REGIONE LIGURIA

Settore Ecosistema Costiero e Acque

OGGETTO: S1080 - Verifica di assoggettabilità alla VIA per il progetto denominato: "Sistemazione idrogeologica ex-discarica in località Castagnello Brumà" - Comune di Genova (GE).
Proponente: Sviluppo Brumà Srl, Alessandria (AL).
Osservazioni del pubblico, comunicazione agli enti interessati della pubblicazione della documentazione e attivazione di collaborazioni per l'istruttoria tecnica - art 19 c.3 e c.4 D. Lgs. 152/2006. *Contributo.*

Nelle figure seguenti si riporta la localizzazione su ortofoto dell'area di intervento, a sinistra, e i rivi con i relativi bacini idrografici, come risultano allo stato attuale a destra (immagini tratte dallo SPA).

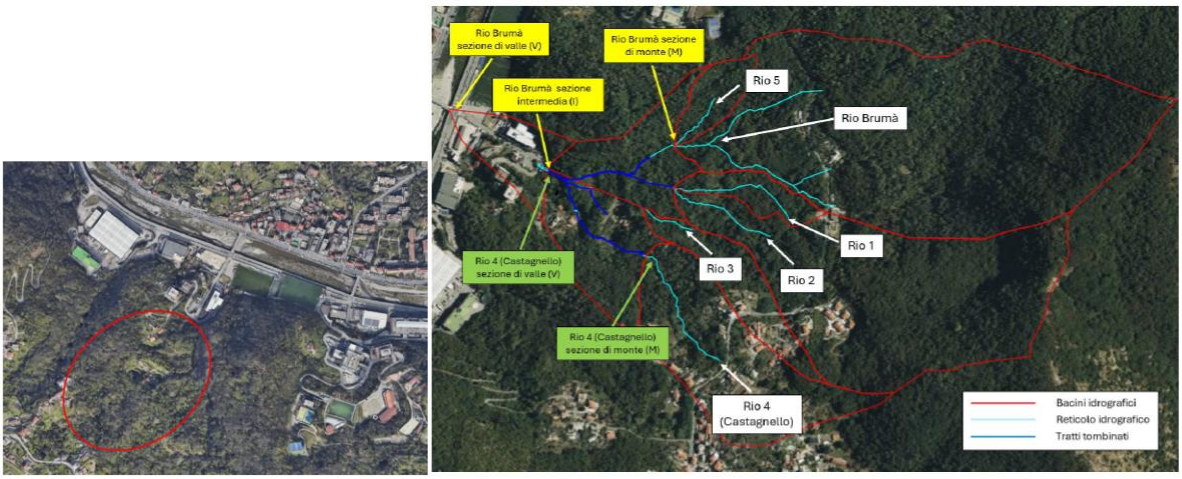
Il progetto riguarda la sistemazione idrogeologica di alcuni rivi nell'area ubicata in sponda sinistra del torrente Bisagno in corrispondenza dell'ex discarica di inerti denominata Castagnello Brumà nel comune di Genova. Attualmente in tale zona vi sono problematiche di carattere idraulico relative al disordine del reticolo idrografico di superficie conseguente la realizzazione della discarica stessa.

Il corpo della discarica è, infatti, attraversato dalle tombinature del rio Castagnello a Ovest e del rio Brumà a Est che risulta idraulicamente insufficiente al deflusso della portata di piena 200-ennale. Altri rivi affluenti compresi tra il rio Brumà e il rio Castagnello si riversano nella piana senza alcuna regimazione, o, per due di essi, mediante due tratti di lamiera ondulata che li convogliano all'interno di un pozzo di aerazione della tombinatura dello stesso rio Brumà ubicato al centro del corpo della discarica.

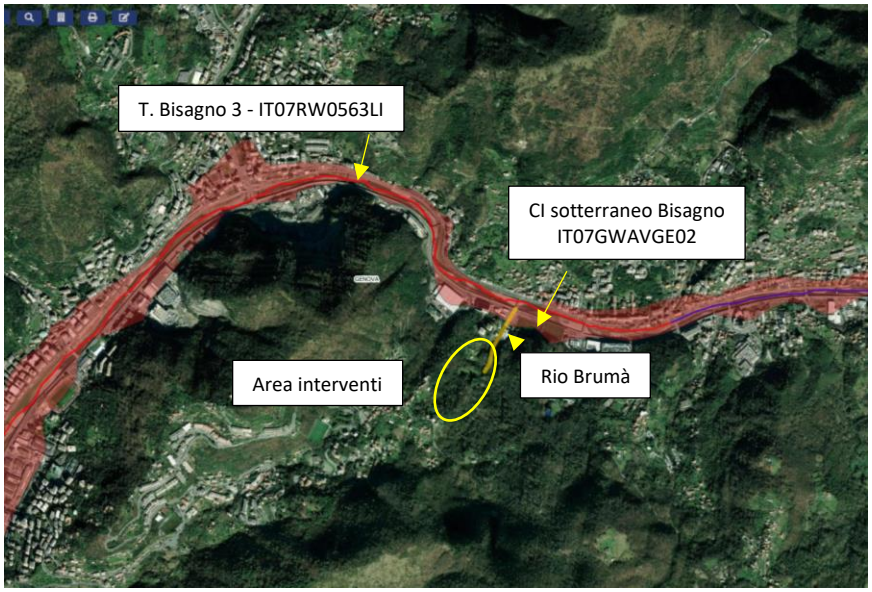
Nell'immagine seguente, tratta sempre dalla documentazione, si riporta uno schema delle opere di canalizzazione previste, ed in particolare viene evidenziato nello SPA che durante il deflusso fino alla sezione di valle sono previste in totale sette opere di captazione in corrispondenza delle inserzioni tra i reticoli dei rivi presenti e per tutte le opere di captazione è prevista la realizzazione di almeno una vasca di sedimentazione.

Per quanto riguarda le fasi di cantiere viene dichiarato, in particolare, che “al fine di evitare (o comunque mitigare il più possibile) gli effetti dell’intorbidimento dell’acqua nei tratti a valle della zona di intervento sono previste vasche sul fondo alveo per la sedimentazione delle particelle più fini ed il successivo rilascio di acqua più chiara verso valle”, e d inoltre che “non è previsto alcun impatto sulla falda da parte delle attività in progetto”.

In considerazione di quanto sopra, della localizzazione delle opere, della tipologia e finalità degli interventi, non si rilevano elementi ostativi dal punto di vista della compatibilità con il vigente Piano regionale di Tutela delle Acque.
